溶融資源化センター火災原因等調査報告書

溶融資源化センター火災原因等調査委員会

溶融資源化センター火災原因等調査委員会報告書

溶融施設運転管理委託先である「日鉄住金テックスエンジ株式会社」から提出された、No2 溶融炉の「火災発生報告書」について、内容や対策等の妥当性を検証するため、公的な第三者機関である「一般財団法人 日本環境衛生センター西日本支局」及び火災検証を行った「鳥栖・三養基地区消防事務組合」を含む委員から技術的・専門的知見を得ながら報告書を取りまとめた。

平面図

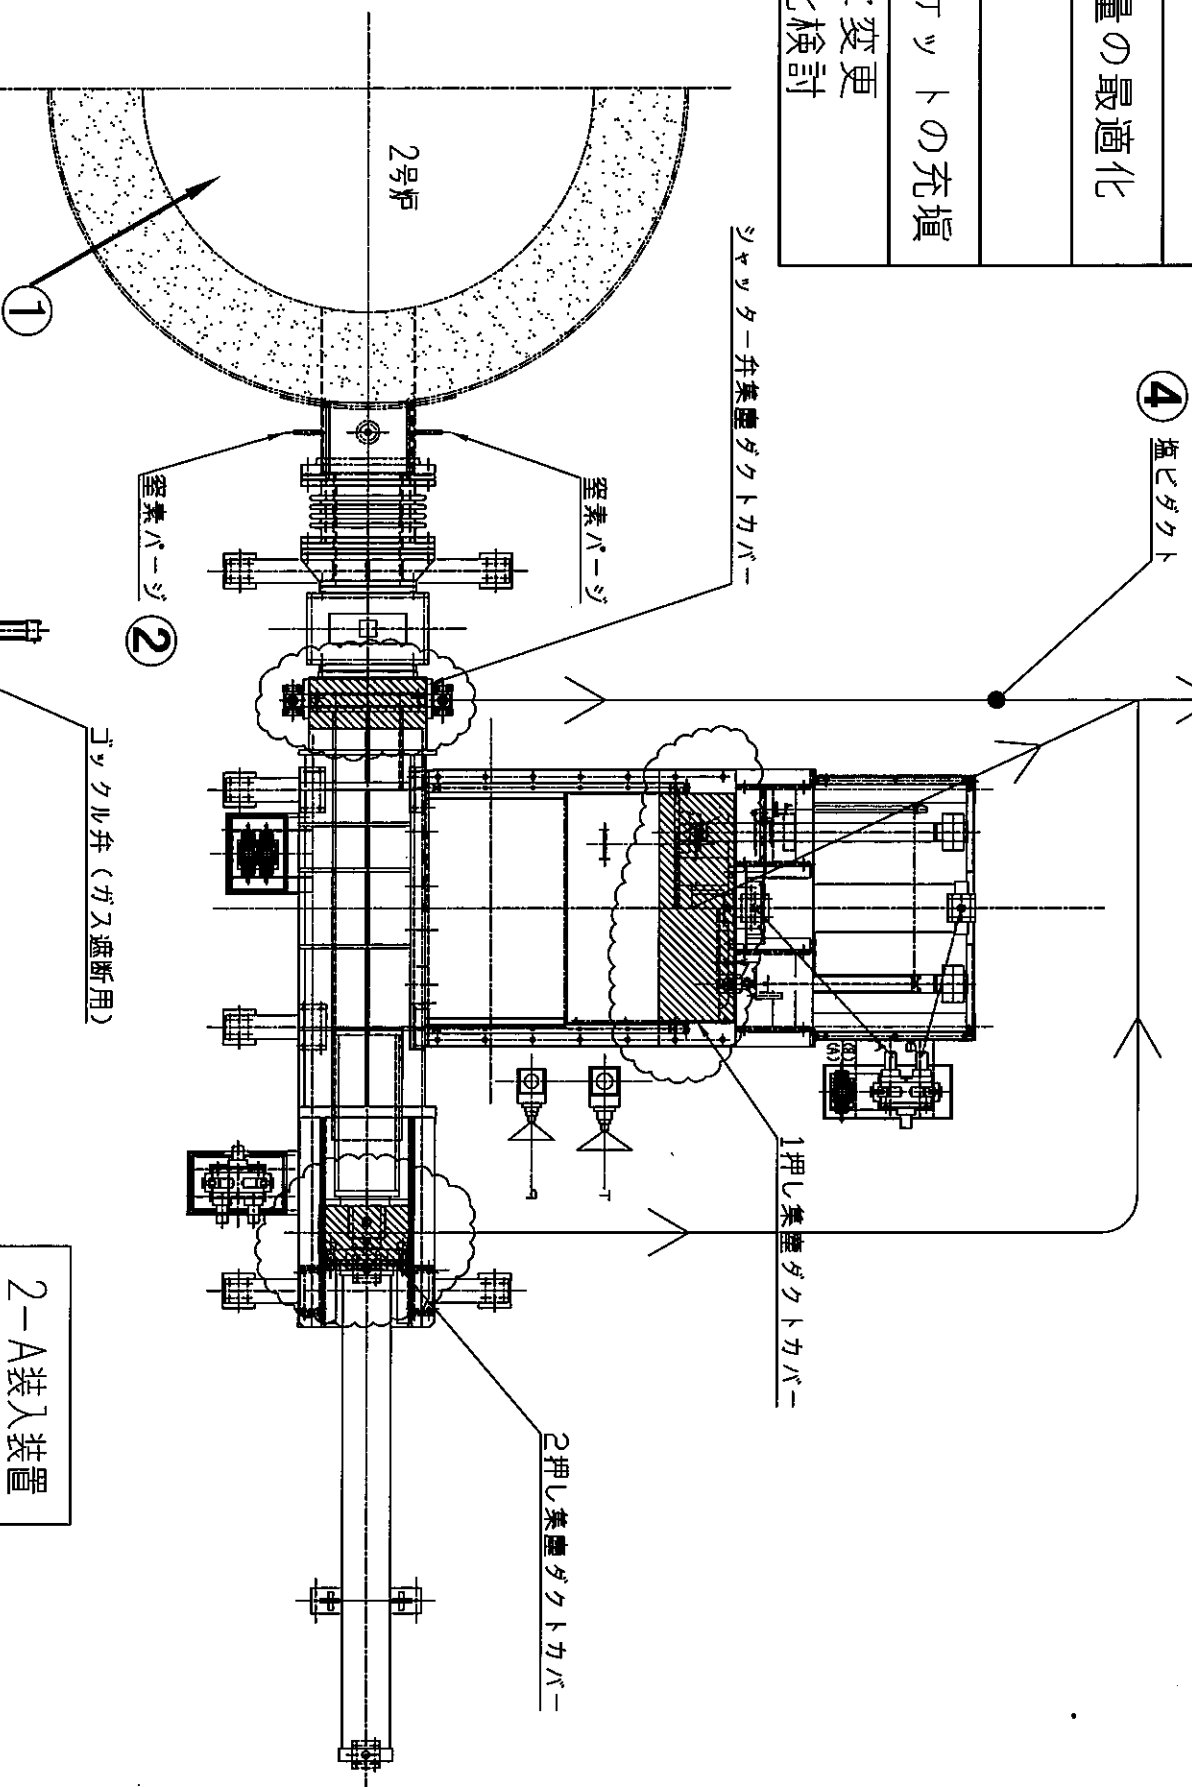
対 策	
①	乾燥機停止時の炉内への酸素供給量の最適化
②	窒素パージ量の増加
③	長時間乾燥機停止の場合、ブラケットの充填 ・塩ビダクトを亜鉛メッキ鋼板製に変更 ・集塵器ろ布のステンレス製金網化検討
④

装入装置用集塵器焼損

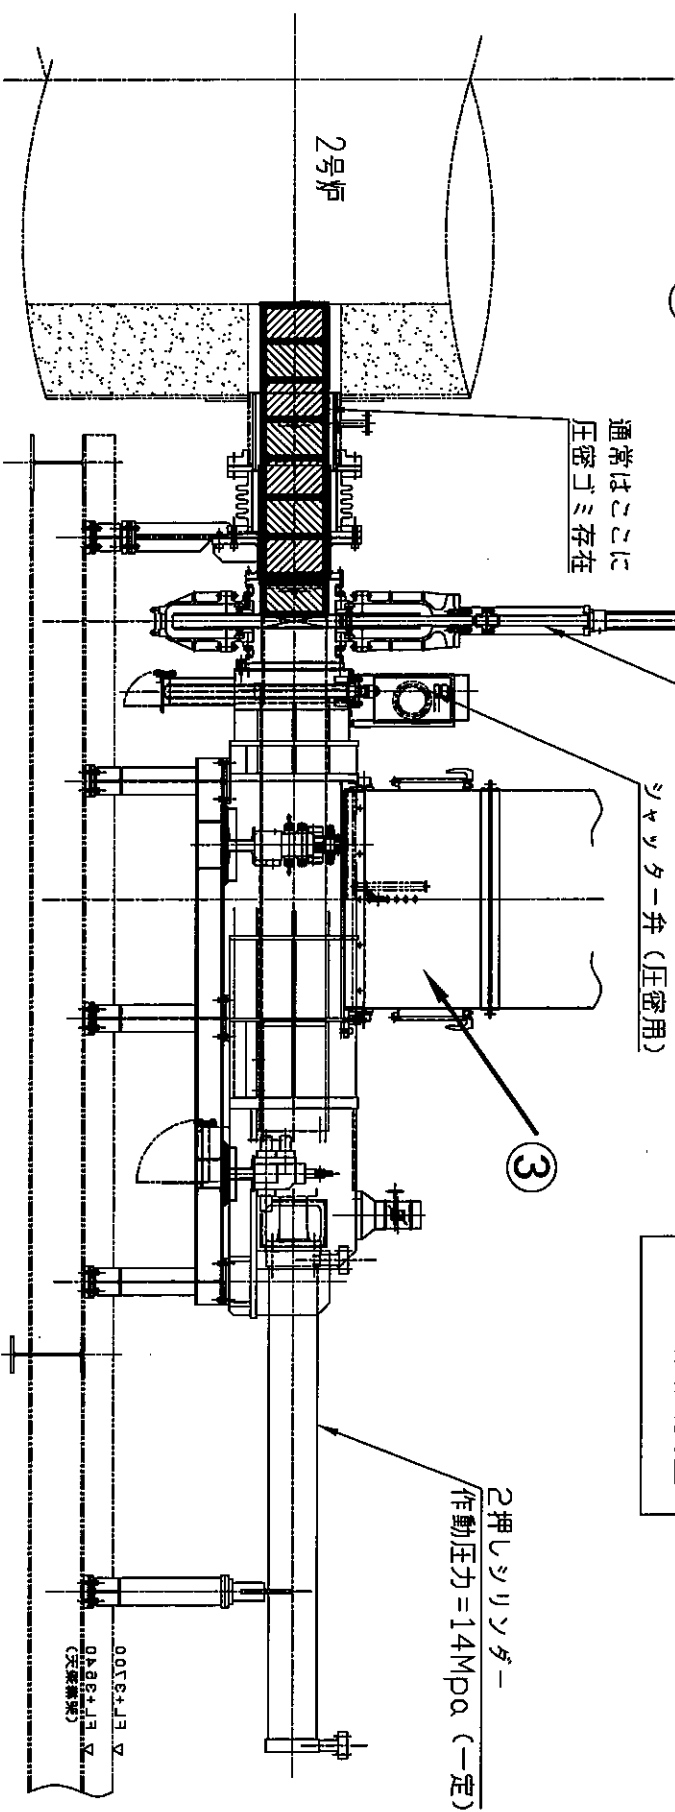
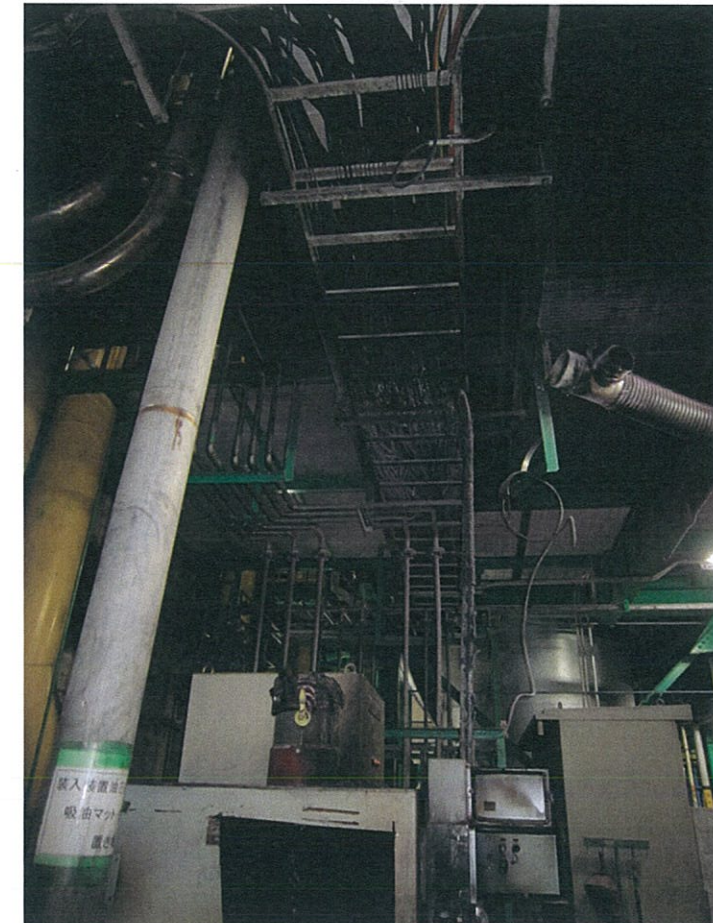
集塵器後部制御盤焼損

集塵器上部制ケーブル焼損
* 1.2系共通ライン1か所
* 2系ライン1か所

2A装入装置付近戻りごみホース焼損
